PARC ÉOLIEN DE SAINT-VALENTIN

Étude d'impact sur l'environnement

Volume 4 • Modifications apportées au projet et réponses aux questions et commentaires

Dossier 3211-12-157
Juillet 2010

Figure RQC12- 1

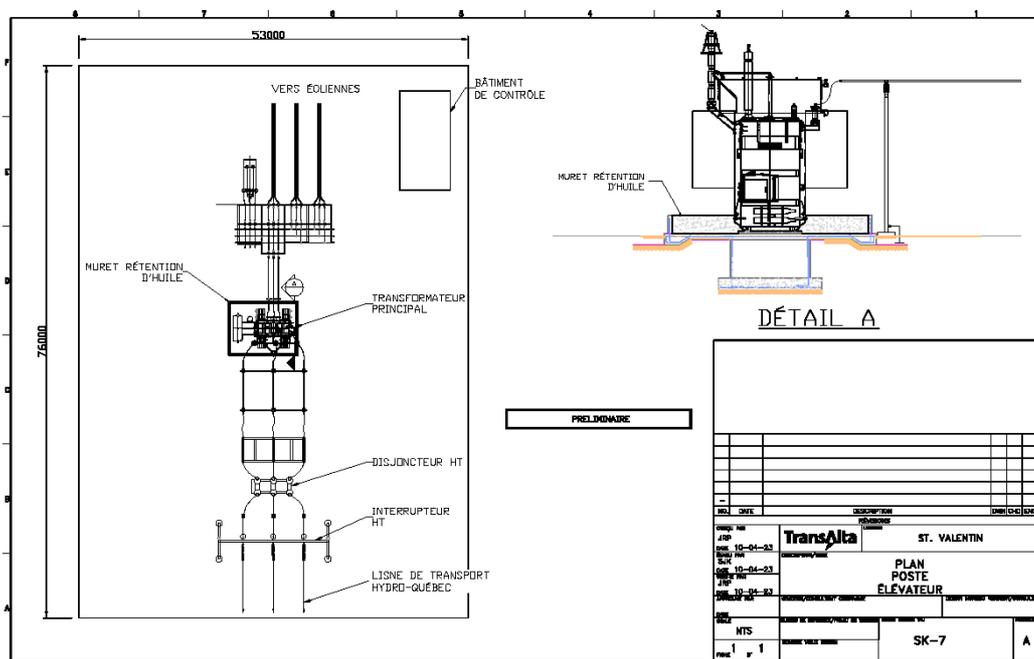
QC 12 *Pouvez-vous fournir un plan et une description du poste de raccordement, de ses annexes, du bâtiment de contrôle et des installations d'entretien?*

RQC-12 *Le poste de raccordement servira à élever la tension électrique provenant du parc éolien de 34,5 kV à 120 kV.*

À ce jour, les diverses composantes du système n'ayant pas encore été acquises, les détails spécifiques de chacun des éléments du poste ne sont pas connus. Cependant, les règles générales suivantes s'appliqueront :

- *Le transformateur sera équipé d'un système de refroidissement utilisant de l'huile inhibée de grade électrique. En référence au "Guide sur les séparateurs eau-huile" du MDDEP et à la norme API-421, un système de récupération d'huile, comprenant un bassin de récupération flexible et un séparateur eau-huile, sera installé sous le transformateur. Les diverses composantes du système; dimensions, emplacement, technique de fabrication et tests de fiabilité nécessaires, seront établies en conformité aux spécifications du guide. Le guide spécifie également les normes d'entretien des composantes du séparateur.*

- *Le petit bâtiment de contrôle du poste élévateur sera situé à proximité de celui-ci, et les équipements s'y trouvant seront reliés aux autres installations du parc éolien par fibre optique. Les dimensions exactes ne sont pas connues pour le moment.*

- *Un écran végétal sera mis en place autour des installations.*

Figure RQC13- 1

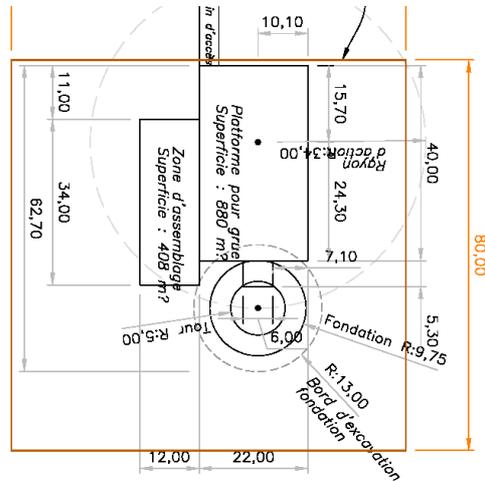
QC 13 Aux pages 36 et 41, il est mentionné que l'aire aménagée requise pour chaque éolienne en période d'exploitation est de 0,2 ha, alors qu'à la page 43, il est indiqué que l'aire de travail équivaut à 0,32 ha de façon temporaire et 0,32 ha pour la durée du projet. Quelle sera la superficie réelle occupée en phase d'exploitation, 0,2 ha ou 0,32 ha par éolienne?

RQC-13 La superficie au sol occupée durant la phase d'exploitation sera de moins de 0,2 ha par éolienne. Cette superficie inclura une plate-forme pour grue de 880 m² (40m x 22m), la partie de la base de béton non enfouie de 60 m² (à confirmer suite au rapport géotechnique), ainsi que le passage entre l'éolienne et la plate-forme de 30 m². Dans certains cas, en raison du positionnement d'éoliennes par rapport au milieu environnant, de petites superficies enclavées pourraient être non utilisables pour l'agriculture.

Clarification concernant les chiffres de la page 43 : environ 0,64 ha (80m x 80m) sont nécessaires durant les phases de construction, dont environ la moitié de la superficie durant toute la durée de la construction (incluant la mise en place du système électrique, le coulage de la fondation et l'érection de la tour), et l'autre moitié de la superficie utilisée principalement durant la période d'assemblage nacelle-rotor. La Figure RQC13- 1 montre, de façon générale, l'espace utilisé à l'emplacement des éoliennes. La zone d'assemblage sera retirée à la fin des travaux de construction.

Figure RQC35- 1: Caractéristiques géologiques et domaine du projet éolien.

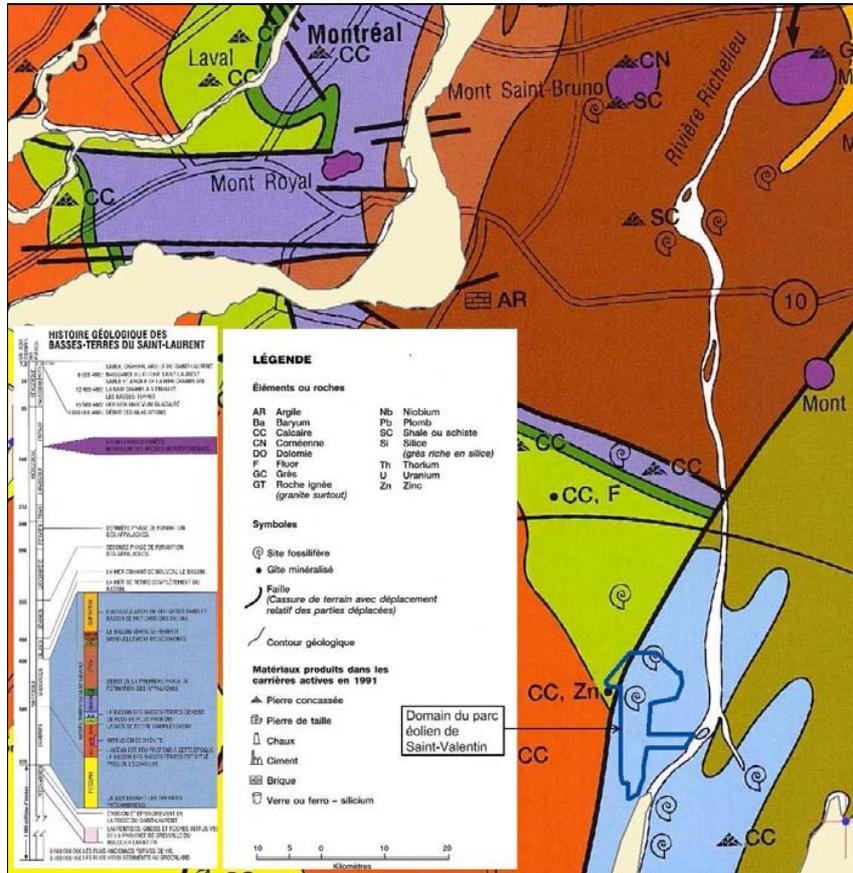
La carte géologique RG-197 (Globensky, 1981) est reproduite à la figure 2a dans la section sur le potentiel archéologique (volume 3) et une référence à cette carte y est faite. Dans le rapport RG-197, le géologue signale la présence d'un site fossilifère (page 45, site 44 et localisation du site sur la carte géologique) et de plusieurs carrières de calcaire abandonnées (page 164). Il signale aussi un gîte minéralisé en zinc sur la carte GT 88-03. Les rapports sont disponibles sur le site du MRNF, onglet Les mines, Produits et Services, e-Sigeom (Examine) <http://www.mrnf.gouv.qc.ca/mines/index.jsp>. Le MRNF demande que l'information contenue dans ces rapports soit utilisée pour bonifier cette section de l'étude d'impact.

RQC-35 *L'initiateur prend note des références et des commentaires. De manière générale, les formations géologiques du comté de Saint-Jean font parties de la plate-forme des Basses-Terres du Saint-Laurent. Ces roches de l'ère paléozoïque sont d'origines sédimentaire, et d'âge ordovicien et cambrien, reposant en discordance sur le socle précambrien (Lamontagne et al., 2001).*

Plus spécifiquement, on retrouve dans la zone d'étude à la fois des mudstones calcaireux, de la formation de Stony Point (Ordovicien supérieur), ainsi que des grès, shales et calcaires, de la formation de Laval (Ordovicien moyen) (Globensky, 1981). L'affleurement le plus au nord de la Formation de Stony point, situé à 3 km au nord du village de Saint-Valentin, comprend un site fossilifère graptolitique. Globensky (1981) note également la présence de carrières de calcaire abandonnées à proximité, notamment, de Henrysburg, Napierville, Saint-Blaise, Saint-Valentin et Saint-Jean. De plus, un gîte minéralisé en zinc est répertorié à proximité du domaine du projet. La figure suivante illustre la présence des gîtes métalliques et non-métalliques, de même que le domaine du projet éolien.

Figure RQC69- 1: Caractéristiques géologiques et domaine du projet éolien.

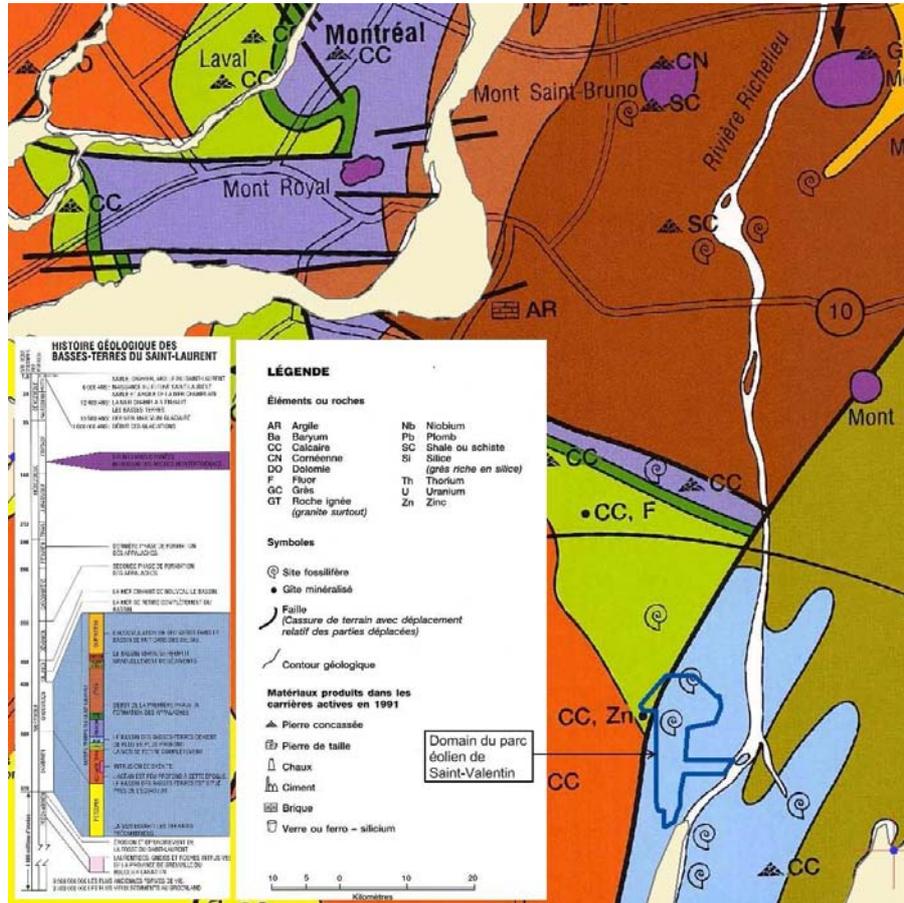
QC 69 Selon le MRNF, un seul gîte minéral (zinc) est localisé près du domaine du parc. Quels seront les impacts du projet sur le potentiel minéral et l'accessibilité aux ressources minérales?

RQC-69 Selon la carte de Globensky (1987) présentée ci-dessous, le gîte minéral (zinc) se situerait à l'extérieur des limites du domaine du projet, dans un secteur ne comprenant aucune infrastructure reliée au projet. L'initiateur est donc d'avis que la ressource minérale ne sera pas affectée par le projet. Toutefois, l'initiateur reconnaît qu'en vertu de la Loi sur les mines, un locateur ne peut restreindre l'accès aux détenteurs des claims et ne peut nuire à l'exploration. L'initiateur s'engage à dialoguer avec les détenteurs des claims d'exploration et d'exploitation, le cas échéant.

Figure RQC124- 1: Emplacement des points d'observation pour le compte de migration et les levés d'oiseaux de proie, inventaire de faune avienne, St-Valentin, Québec, 2006 à 2008

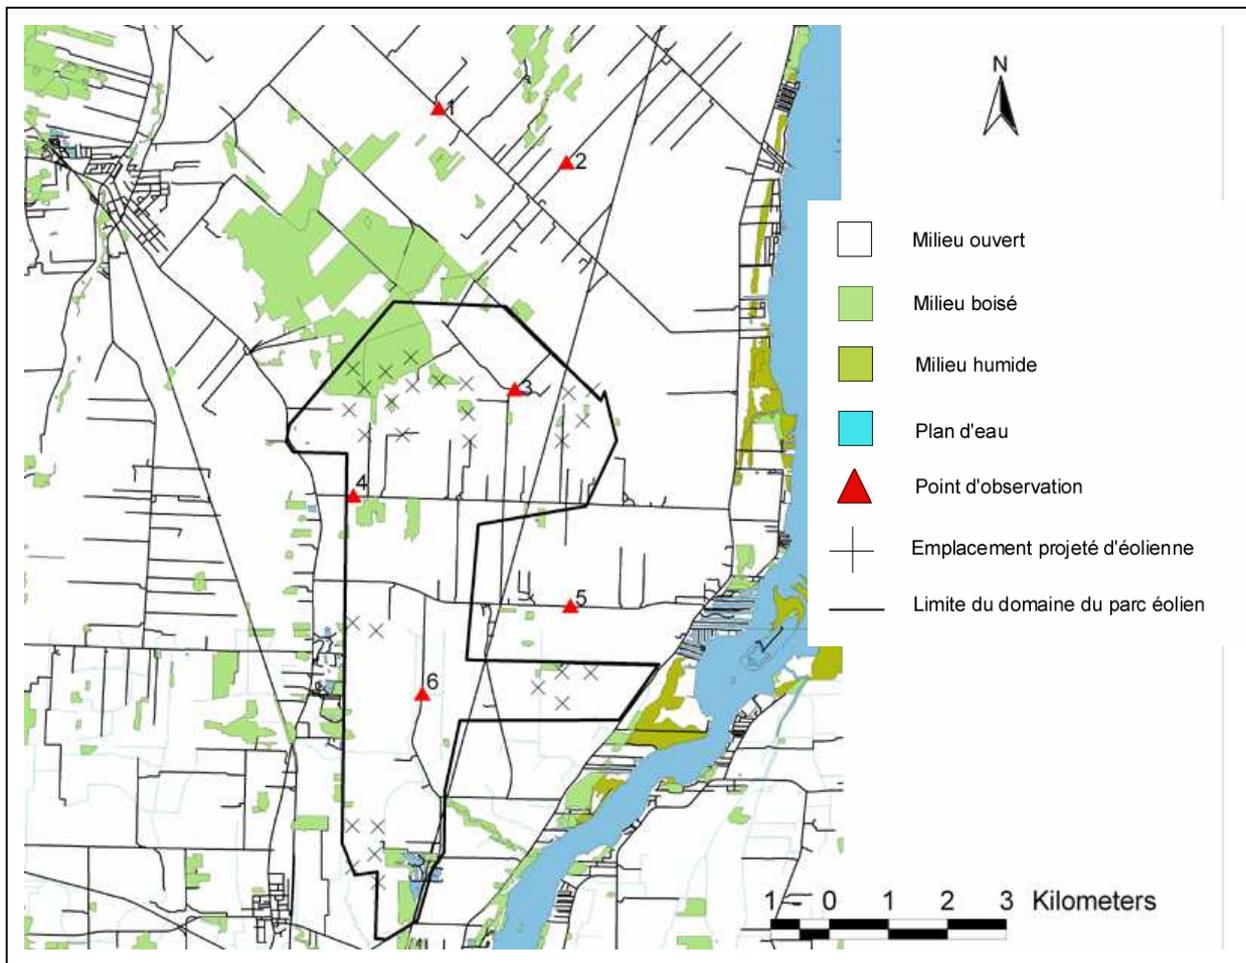
QC 125 La figure 1 ne présente pas un plan des emplacements des éoliennes contrairement à ce qui est mentionné à la page 9 de l'annexe F1.

RQC-124 Les éléments demandés sont présentés ci-dessous.

RQC-125 La Figure RQC124- 1 de la RQC-124 répond à la question.
